W/N.5183.2338.2015.MT

W odpowiedzi na pismo o sygn.: T-10/4100/2015 z dnia 09.12.2015r. (data wpływu: 10.12.2015r.), dotyczące zaopiniowania przez tut. urząd zamiaru wykonania remontu lokalu mieszkalnego nr 2 w budynku przy ul. Polnej 14 w Wałbrzychu, polegającego na:

POLNA 14/2

Załącznik do pisma:

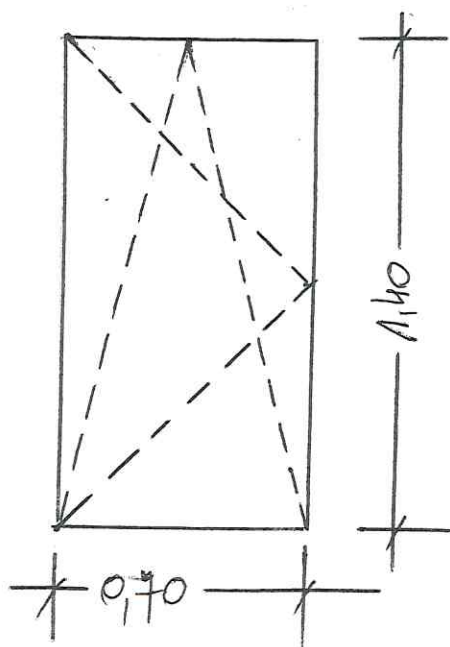
Szkic stolarki okiennej przeznaczonej do montażu ostemplowano jako załącznik do niniejszego pisma.

$$(1,14 \times 1,45) \times 5 \text{ kpl.}$$
$$(0,70 \times 1,40) \times 1 \text{ kpl.}$$
